放射線安全規制研究戦略的推進事業の事後評価について

令和 2 年 8 月 1 9 日
原子力規制庁

令和元年度終了課題 事後評価（研究評価委員会決定）

支持機構・可搬型遮蔽体の製作

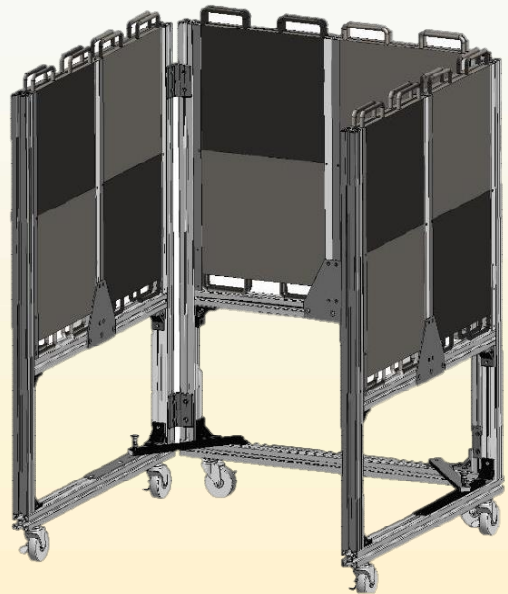
ロ	B	B	A	B	A	若干論文は少ないが、特許公開は評価する。
		ハ	B	B	C	B	C	栗原等の新規開発した小型甲状腺ガンマ線スペクトルメータより分解能の優れた検出装置を開発した事は評価できる一方、概念設計の段階で座位での甲状腺測定ジオメトリを採用しなかつたため、乳児・子供には使い勝手の悪い装置になっている。装置と遮蔽板を一体化して高バックグラウンドでの測定を可能としており、椅子と組み合わせられる装置の支持器具を追加すれば、より使い勝手が改善するのではないか?コスト的には、栗原等の装置と同レベル?
		ニ	B	B	B	B	B	高線量率環境において可搬型甲状腺モニターを用いたモニタリングシステムの確立のため、新モニター開発、マニュアル整備等において有用な成果が得られた。なお、無理に乳児モニターの開発に着手するより、対象を成人の公衆及び作業者に限定したほうがより有効な成果が得られたと思われる。
		ホ	B	B	B	B	B	モニタリングシステムの構築は完成し、研究目標は達成している。しかしながら、実用を考えると、うつぶせでの測定時間がやや長い(5分)こと、公衆を対象としたモニタリング装置としてはうつぶせが困難な乳児などの測定に課題が残る。また、使用者側のマニュアルは作成されているものの、事故時の甲状腺モニタリング対象者側(特に公衆)の視点に立った操作マニュアルとはなっていないのが残念である。
3	環境モニタリング線量計の現地校正に関する研究	イ	B	C	B	B	B	高BG下での精度の高い校正を可能にするるとともに校正に要する時間を大幅に短縮できたことの意義は大きい。本来、設備や装置はメンテナンスも含めて設置を検討すべきであるが、今回得られた知見が今後のモニタリングポスト等の設置方法や設置環境の選択に役立てられることを期待する。
		ロ	B	C	B	B	B	年次報告の際のコメント(対応策の検討)への対応が不十分である。
		ハ	B	D	A	B	B	論文発表を予定しているのであれば、その前に実用新案特許などを考えても良いのではないかと?査読のある科学雑誌へ論文発表を行うべきである。
		ニ	B	C	B	B	B	高線量率下でのモニタリングポストの現地校正において、校正時間短縮技術を開発し、その校正時の不確かさを評価する等、有用な成果が得られた。福島事故により多数設置されているモニタリングポストへの実際の応用、JISへの取入れ等実用化に向けて着実に取り組んでいただきたい。

研修会受講生及び研究評価委員のコメントを踏まえ、測定者の負担を軽減するためのモニタ支持機構を製作。

可搬式の遮蔽体を製作。遮蔽プレートをフレームに必要な数セット(最大24枚)することで、周辺BGの影響を低減できる。
